PROJET IMMOBILIER VALCRETES A SOPHIA ANTIPOLIS (06)

Recours gracieux suite à Décision d'Examen au cas
par cas

Réf. Cereg - 2023-CIACA-000063

Figure 1 : Cartographie de la simulation acoustique de l'état projeté. Source : Etude Acoustique CEREG

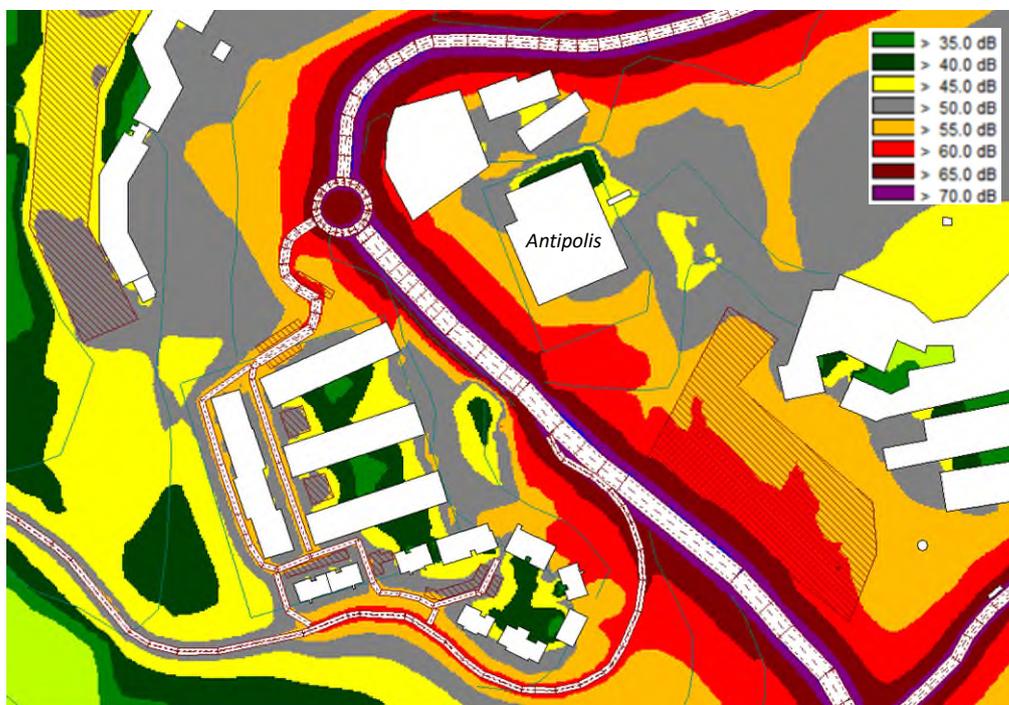
A.II.3. Ambiance sonore

Le bureau d'étude CEREG a modélisé l'ambiance sonore sur le quartier qui accueillera le projet Valcrêtes, à l'état actuel et à l'état projet. L'augmentation future du trafic estimée par Horizon Conseil (voir paragraphe A.II.1), **cumulée sur les trois projets**, a été prise comme donnée d'entrée dans la modélisation. Les détails de la modélisation sont donnés à l'**Annexe 4**.

La modélisation numérique en phase projet montre un impact très modéré voire négligeable sur la plupart des bâtiments existants (voir Figure 1). Seul le bâtiment *Antipolis* (indiqué sur la cartographie ci-dessous), accueillant notamment un restaurant, sera impacté significativement avec une hausse de 2.5 dB(A). Le niveau sonore en terrasse de ce restaurant pourra alors atteindre 57.5 dB(A) (ce qui reste un niveau qualifié d'agréable à supportable) ; cette hausse niveau à l'intérieur des bureaux et du restaurant ne sera pas perçue. A noter que le restaurant est principalement utilisé sur le temps de midi, où le niveau sonore sera probablement moindre.

L'étude conclut **que l'impact des 3 projets cumulés sur l'ambiance sonore globale sera globalement faible à négligeable**, et les populations résidants ou travaillant sur site ne ressentiront pas cette hausse.

Concernant le projet Valcrêtes spécifiquement, le rapport précise que pour tout étage et tout bâtiment confondu, le niveau sonore maximal constaté en façade d'un logement sera de 62 dB(A). Il précise que, de manière à respecter les niveaux sonores de 35 dB(A) de jour et 30 dB(A) de nuit requis à l'intérieur des futurs logements, un isolement **de 27 dB(A)** pourra être appliqué aux logements les plus impactés (voir le paragraphe suivant dédié à l'isolement des façades).

Figure 3 : Carte des enjeux biodiversité dans la zone soumise à OLD. Source : Note de synthèse de TINEETUDE.

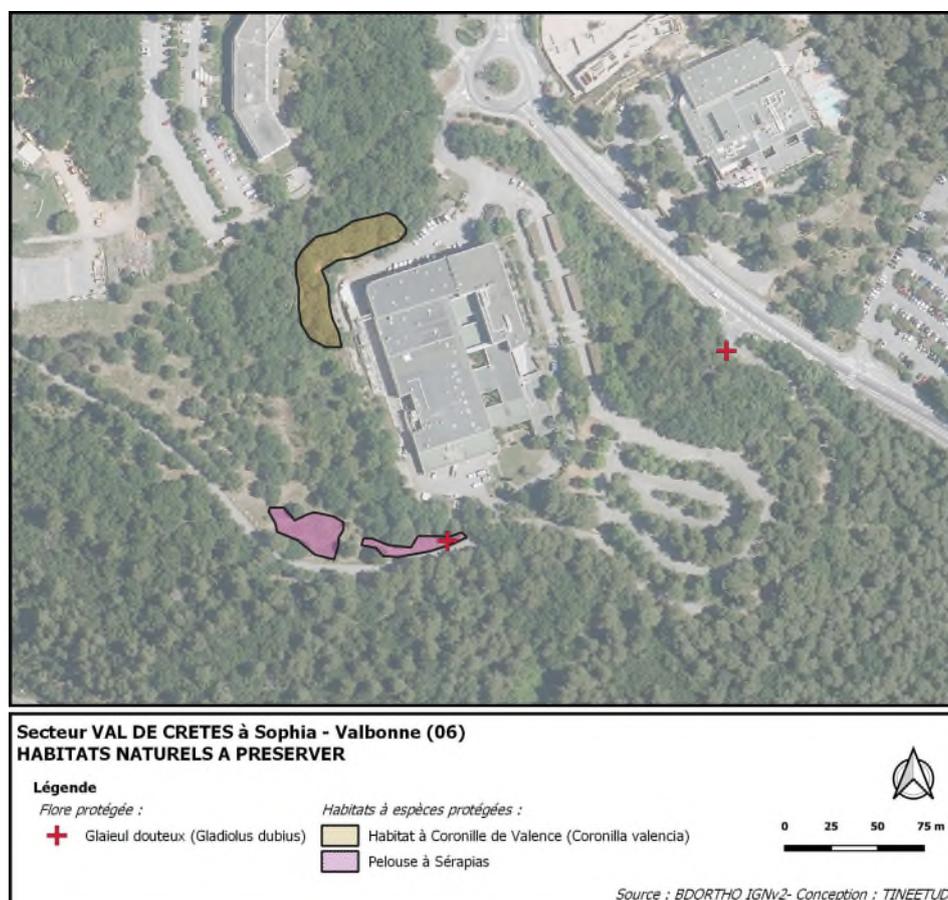
A.III.2. Zones à enjeux biodiversité pour le respect des OLD

Lors de ses investigations, TINEETUDE a établi une carte (voir la figure ci-dessous) délimitant **les zones à enjeux biodiversité** devant faire l'objet de **préconisations spécifiques lors du débroussaillage** (voir **Annexe 6**). L'ensemble des zones ont été investiguées, et pas seulement celles nouvellement soumises à OLD. Ces zones devront :

- soit être préservées du débroussaillage (habitats à Coronille de Valence),
- soit être débroussaillées le plus tard possible (après le 31 mai), afin de préserver le cycle de floraison (pelouses à Sérapias et stations à Glaïeul douteux).

En cas de nécessité, pour les aspects de protection incendie du projet (asperseurs, voie pompier), les éventuels impacts sur ces zones seront compensés conformément aux préconisations de l'écologue (déplacement des pieds et des sols vers un site que mis en défens). Dans tous les cas, il faudra attendre la fin des investigations pour cerner correctement l'ensemble des enjeux (voir l'engagement du Maître d'Ouvrage au paragraphe A.III.1).
